UMCP-Velka Chuchle

MCVCH 00140/2021

Vyjádření členů SVJ Starochuchelská 14/1 v jehož majetku je pozemek 596/1 a 595 a majitelů pozemku 596/2 (který je ve společném vlastnictví osob) k plánované stavbě chodníku dle dodané dokumentace „Varianta B – Chodník se schodištěm a novou gabionovou zdí“ – viz. Příloha 1.

SUDOP PRAHA Název přílohy: VARIANTA B - CHODNÍK SE SCHODIŠTĚM A NOVOU GABIONOVOU ZDÍ	Vypracoval: BC. JIŘÍ KUCHAR	Kontroloval: ING. ROMAN PETŘÍK
	Měřítko: 1:500	Datum: 11/2020
Číslo části a přílohy: 02.02

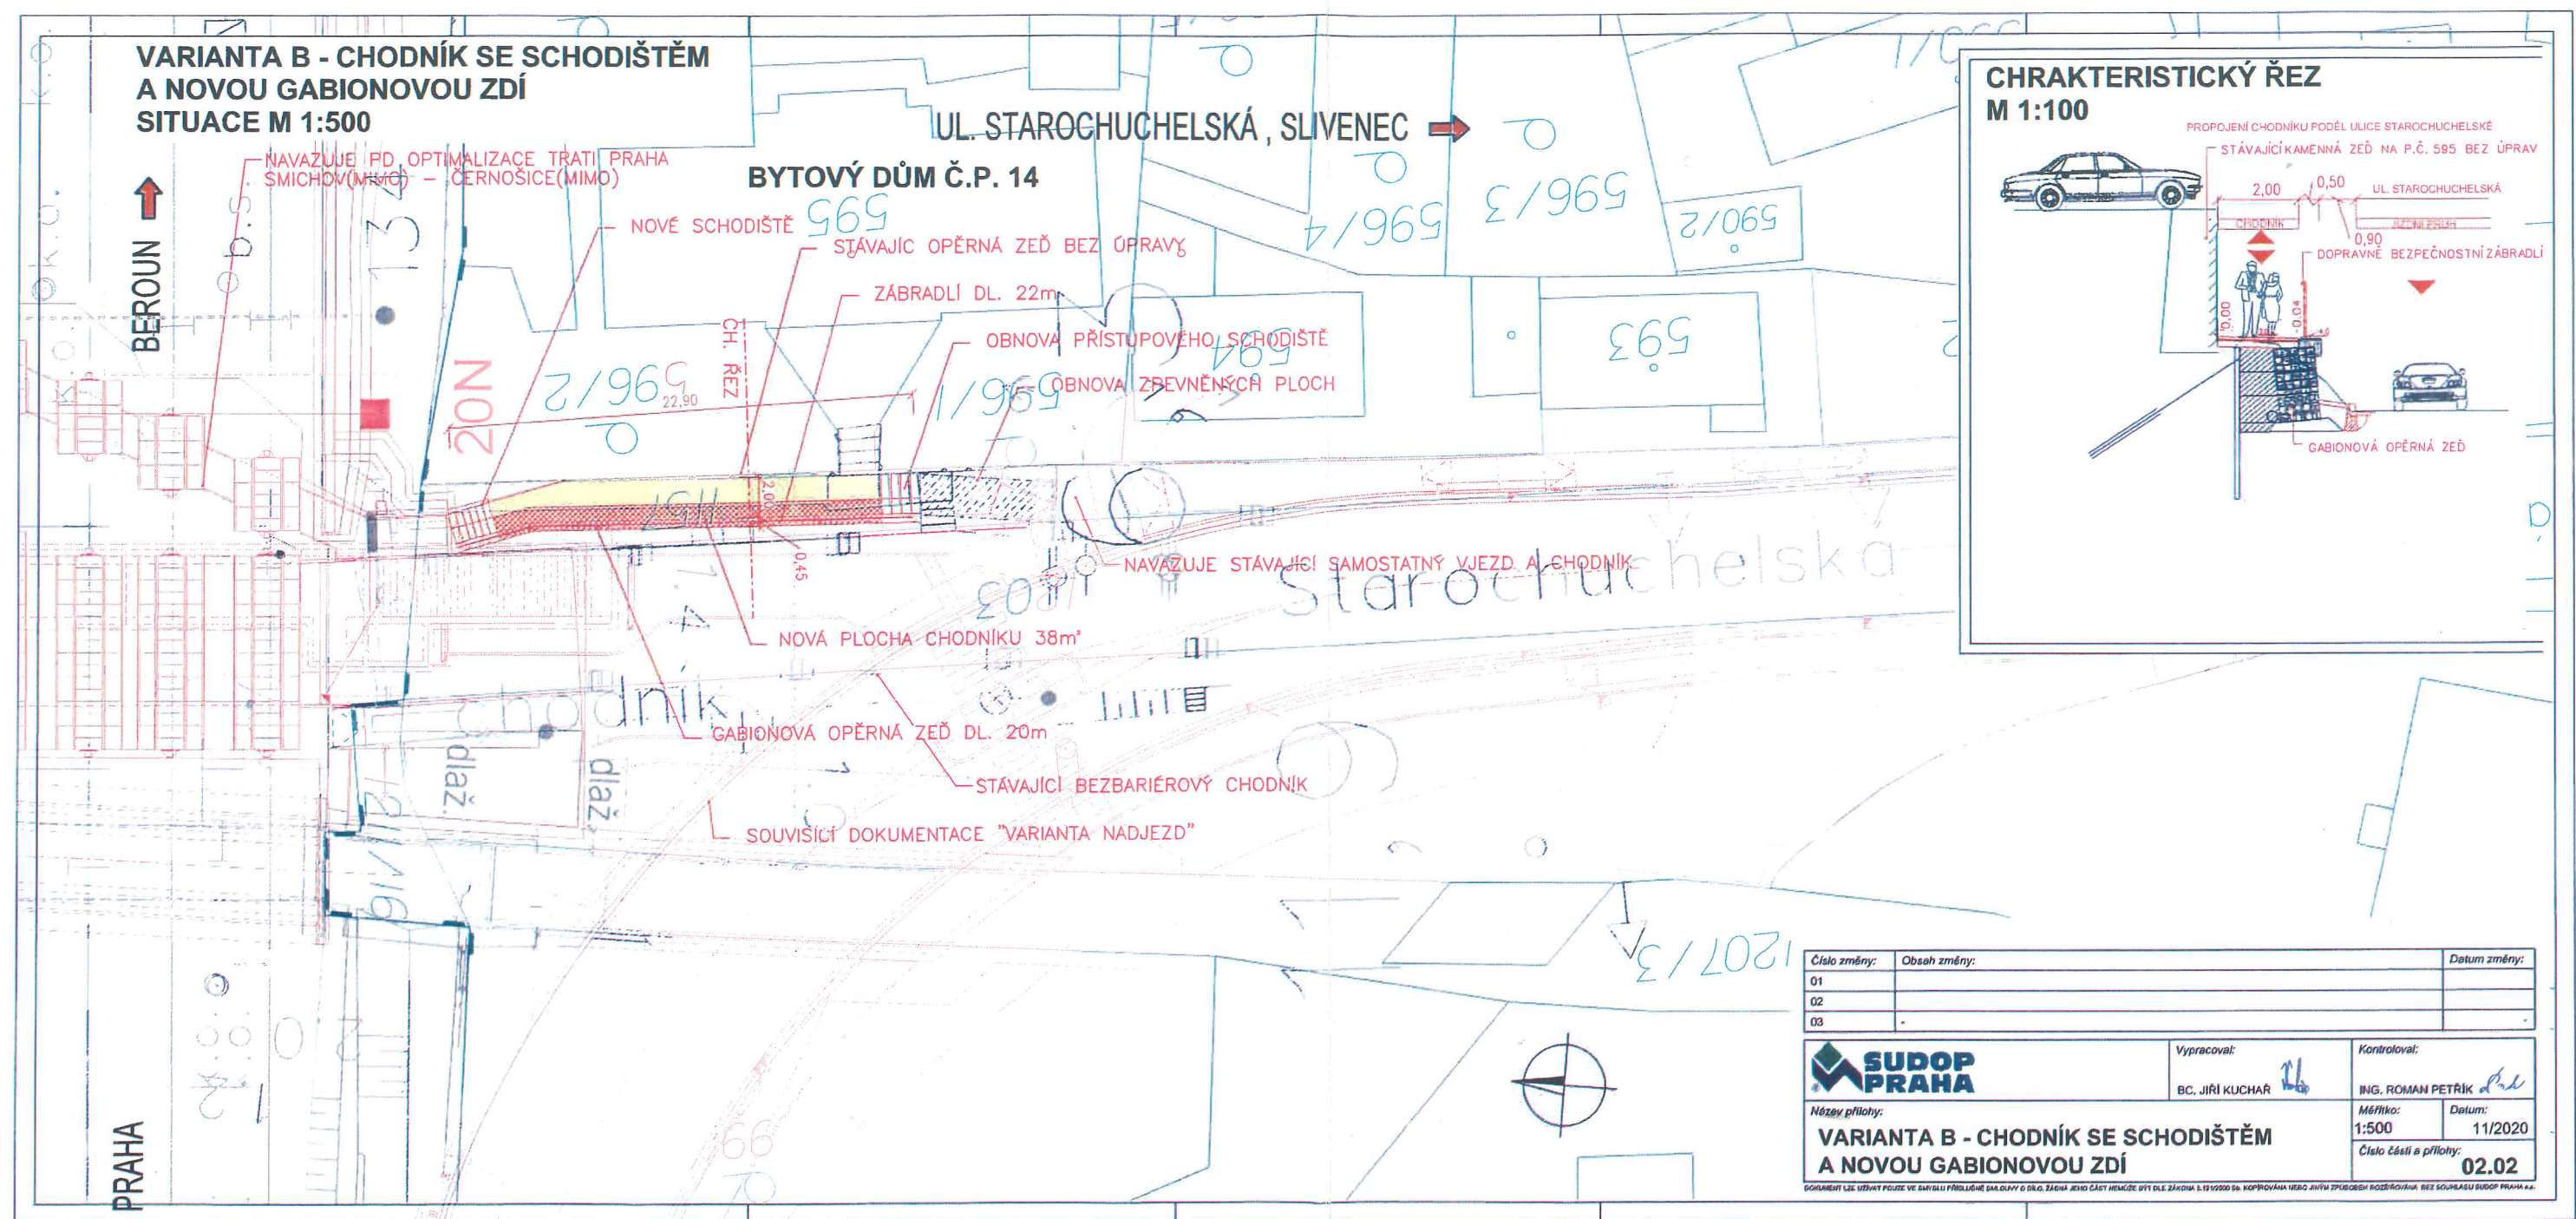
Dle uvedené dokumentace by měl vzniknout nový chodník se schodištěm podél opěrné zdi na hranici předmětných pozemků. Na místě plánovaného chodníku se z větší části nyní nachází zatravněná plocha, dále vstupní schodiště do domu, nájezd/výjezd vozidel z parkoviště před domem a místo pro umístění kontejneru na odpady. Plánovanou stavbou chodníku by mělo dojít k zúžení vstupního schodiště do domu tak, aby bylo možno toto schodiště bezpečně obejít po chodníku.

Požadujeme provést odborné posouzení a sanaci zdi tak, aby byla dlouhodobě bezpečná pro procházející chodce a nehrozilo její zřícení případně odpadávaní částí.

V současné době je zeď na některých místech viditelně "provalená" a horní cihelná část s uchycením plotu dle našeho názoru není taky příliš bezpečná. Při neopatrné manipulaci vozidel na parkovišti hrozí zřícení plotu nebo jeho částí. K tomuto bodu požadujeme odborný písemný posudek.

a) Požadujeme stavebně/technicky zabezpečit výjezd tak, aby bylo eliminováno riziko sražení chodců v případě snížených adhezních podmínek ve svahu výjezdu. V současné době pokud dojde k uklouznutí auta ve svahu, dojde k jeho zastavení právě na chodníku, který má mírnější sklon než výjezd. V nejhorším případě může dojít k nekontrolovanému najetí do vozovky, kde vzhledem k celkem pomalému průjezdu vozidel hrozí jen materiální škody. V případě sražení chodce však hrozí mnohem vážnější i fatální následky.

b) Při vyjíždění na silnici musíme z důvodů zajištění rozhledu najet na chodník, na kterém zůstaneme někdy i dost dlouho stát než se nám podaří vyjet na silnici. Při tom zůstane vozidlo stát na chodníku těsně vedle přechodu pro chodce a bude blokovat chodce v chůzi.

Požadujeme řešení této situace.

Požadujeme zajištění místa pro umístění kontejneru na odpadky na současném nebo jiném vhodném místě.

Je třeba vyřešit odtok dešťové vody z obou výpustí tak, aby voda nevytékala na chodník a nevytvářela nebezpečné situace.
